加工事業変更許可申請書又は設工認申請書の記載

保安規定変更申請 変更後の図表

別図2-(1)

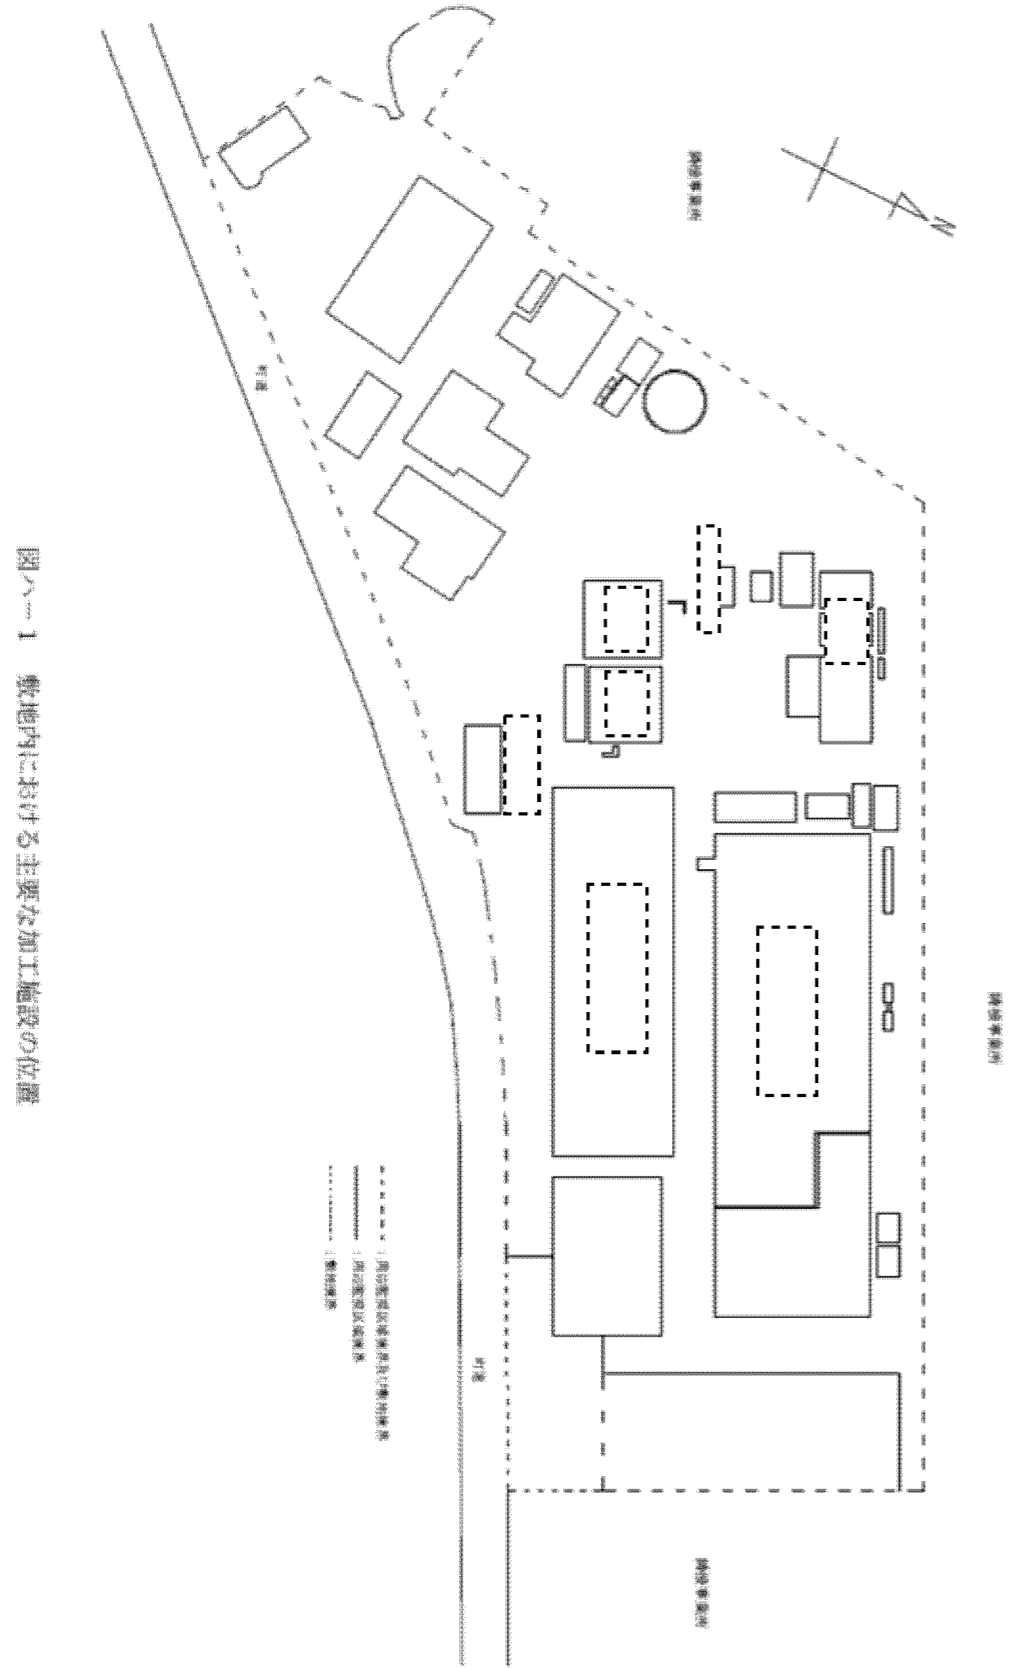
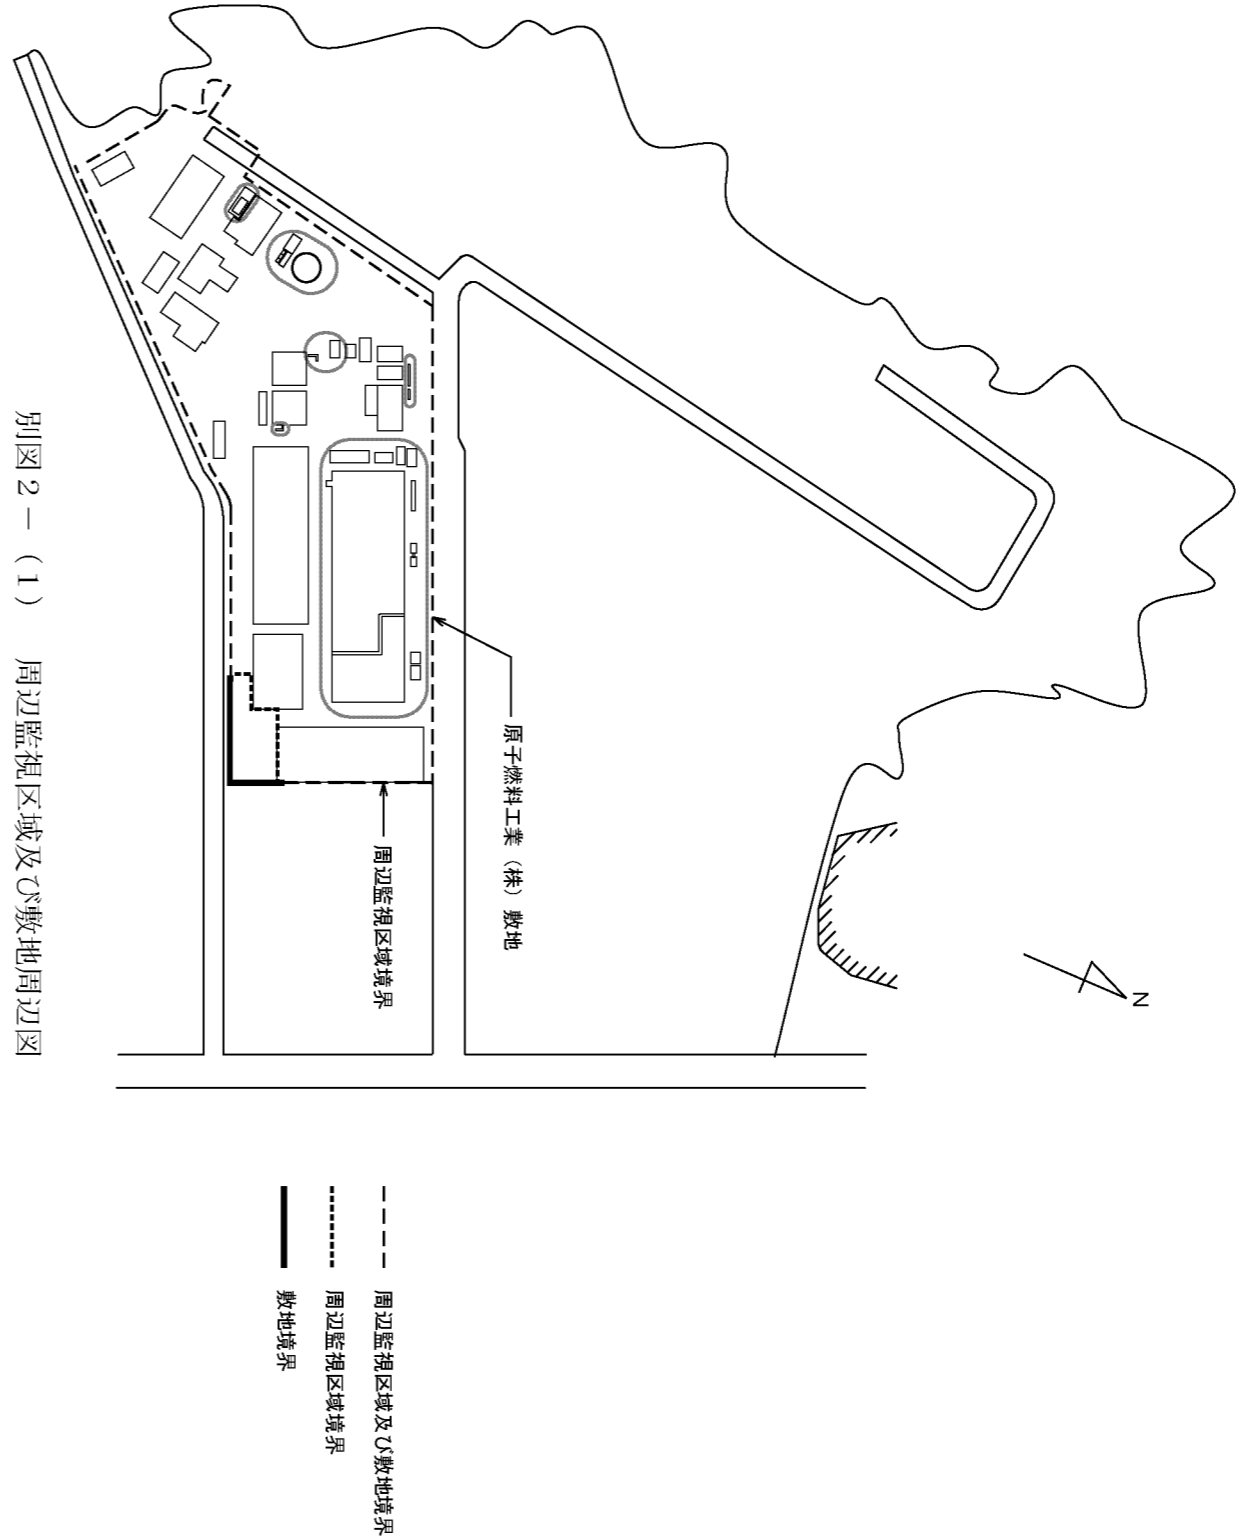
別図2-(1)では、設工認申請書に記載した敷地内における主要な加工施設の位置の図を基に周辺監視区域境界及び敷地周辺を示している。

設工認申請書において詳細化した敷地内の建物及び構築物の配置を反映するため、補正申請にて赤枠のとおりに変更を行う。

別図2- (2) 管理区域、保全区域及び周辺監視区域図

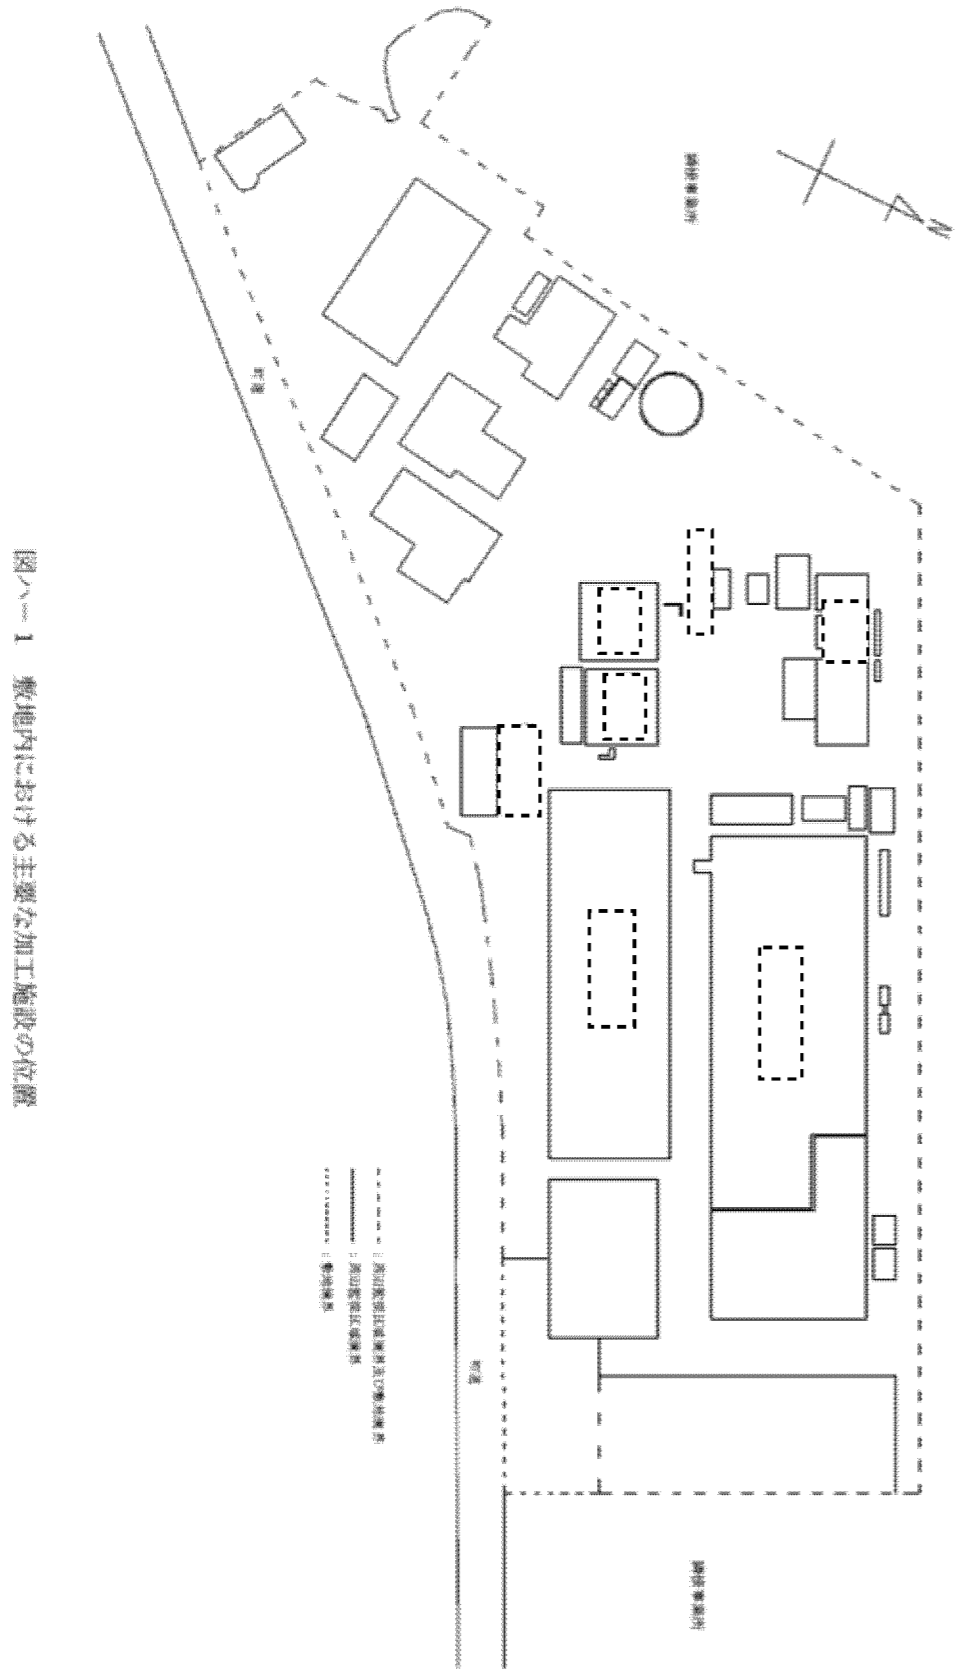
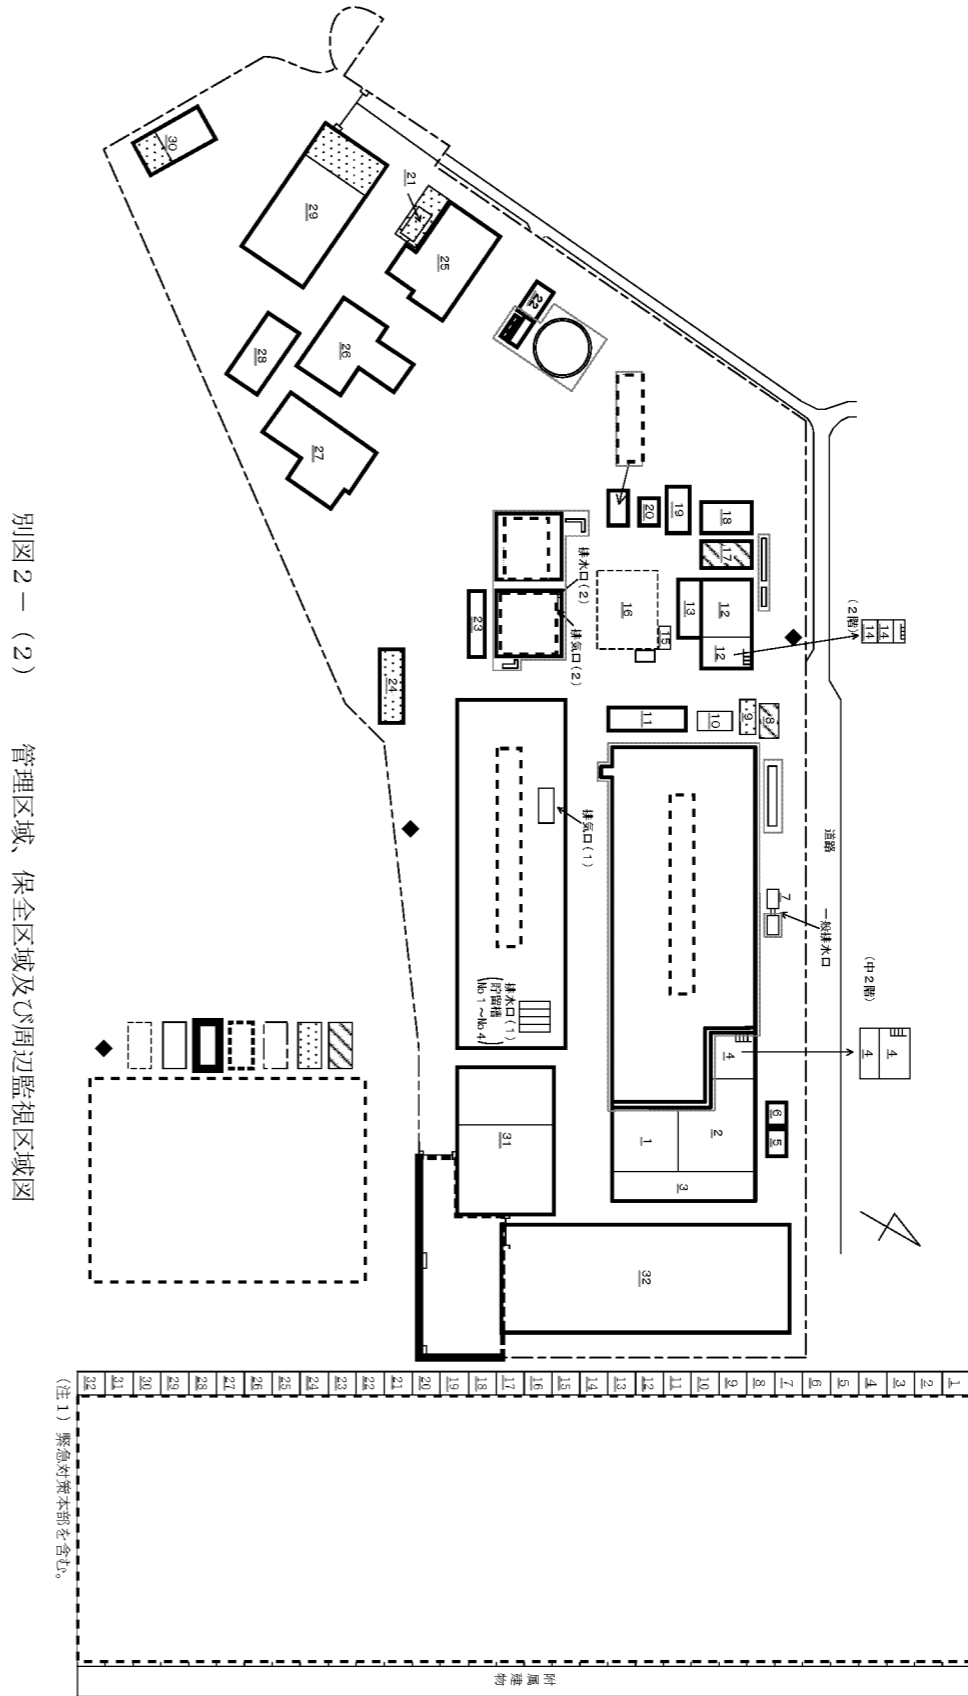
別図2- (2) では、設工認申請書に記載した敷地内における主要な加工施設の位置の図を基に保全区域及び周辺監視区域について示している。

設工認申請書において詳細化した敷地内の建物及び構築物の配置を反映するため、補正申請にて赤枠のとおりに変更を行う。また、一部を除く建物内の管理区域区分の詳細を別図2- (3) 以降に示すこととする。
